Doc No. FRO-TA-0069/REV.0

第6回 特定兼用キャスクの設計の型式証明等に係るヒアリング
(2020年10月9日)

発電用原子炉施設に係る特定機器の設計の型式証明申請 (審査会合コメント回答)

日立GEニュークリア・エナジー株式会社

配置(i)のPF概略図

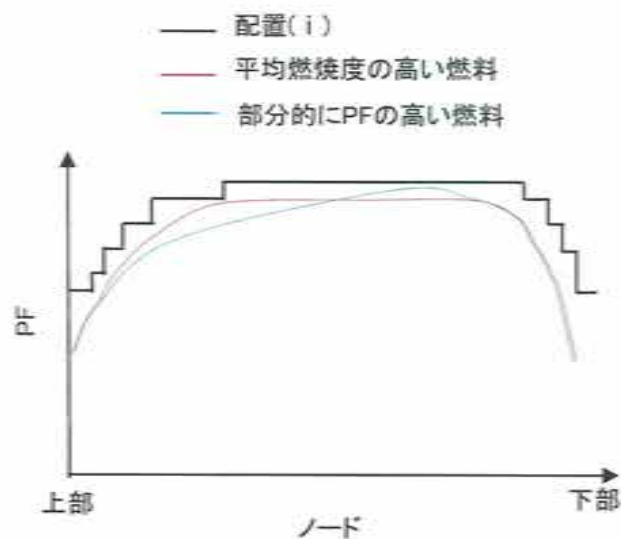
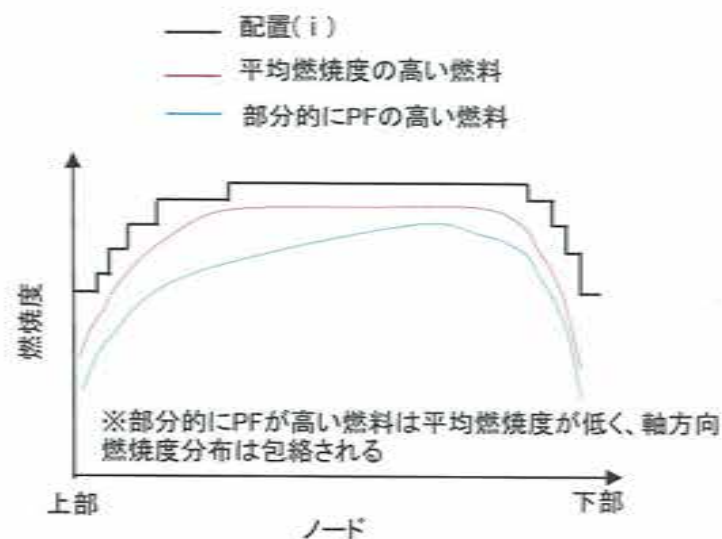
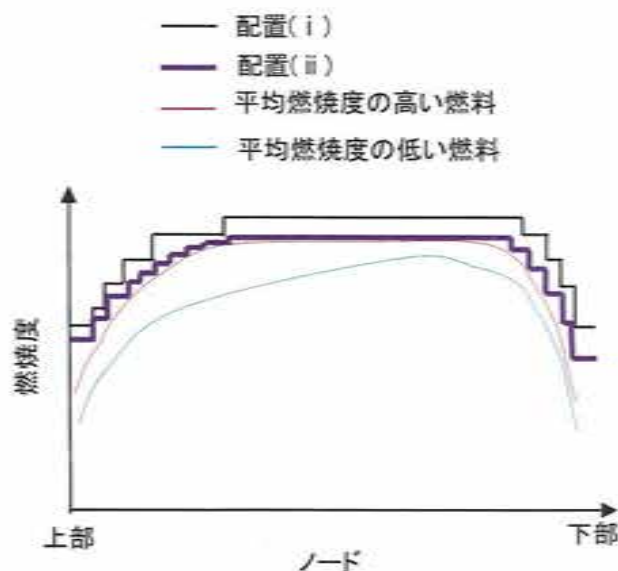
No.	受領日	コメント内容	該当条文	コメント回答	対応状況
10	2020/8/6 審査会合	特定兼用キャスクの評価で示されている使用済燃料体の燃焼度と電力事業者の管理値には、燃焼度計算に用いる計算機プログラムの違いによる差異が生じるため、特定兼用キャスクへの使用済燃料集合体の収納体数等の収納条件検討における、この相違への考慮の考え方を説明すること	第十六条	<p>HDP-69BCH(B)型は線源強度を算出する際に軸方向燃焼度分布を想定するためにピーキングファクター(PF)を設定している。PFの設定に当たっては、貯蔵対象となる燃料が装荷された国内BWRプラントの燃料の軸方向燃焼度分布を保守的に包絡できるように設定している。</p> <p>電力事業者殿の燃焼度管理は、測定値ではなく解析値であり、解析に用いる計算機プログラムの誤差を有する。一方、本申請の安全機能評価において、燃焼度の影響が大きい除熱評価と遮蔽評価では、上記の通り保守的に設定したPFを基にした軸方向燃焼度分布で解析を実施している。電力事業者殿の計算機プログラムによる燃焼度解析値に想定される誤差は、PFが有する保守性に包含されることを確認している。</p> <p>【詳細は7～9ページに示す】</p>	次回審査会合で説明予定 (本日説明)
11	2020/10/5 審査会合	貯蔵用緩衝体の評価条件として、輸送用緩衝体を兼用キャスクに装着した状態の条件を用いる場合には、貯蔵用としてどの様に設定したのかを含め、定量的かつ丁寧に説明すること	第四条 第十六条	(今後詳細をご説明する)	次回以降の審査会合で回答予定
12	2020/10/5 審査会合	貯蔵用に別途緩衝体を設計する場合(貯蔵用三次蓋が一体化する場合等)の条件について説明すること	全般	(今後詳細をご説明する)	次回以降の審査会合で回答予定
13	2020/10/5 審査会合	蓋部以外の兼用キャスクに使用する部品(金属ガスケット、ボルト等)についても説明すること	全般	(今後詳細をご説明する)	次回以降の審査会合で回答予定

○使用済燃料の軸方向燃焼度分布とピーキングファクター(PF)の設定について(配置(i))

- ・配置(i)は、収納対象とする代表燃料の使用済燃料のピーキングファクター(PF)^{*1}を包絡するようなPFを条件として設定する。この場合、燃焼度は低くても部分的にPFの高いノードも含めて包絡するため、PFと平均燃焼度を基に求めたノードごとの燃焼度は収納対象燃料の燃焼度分布を十分保守的に包絡する条件となっている。
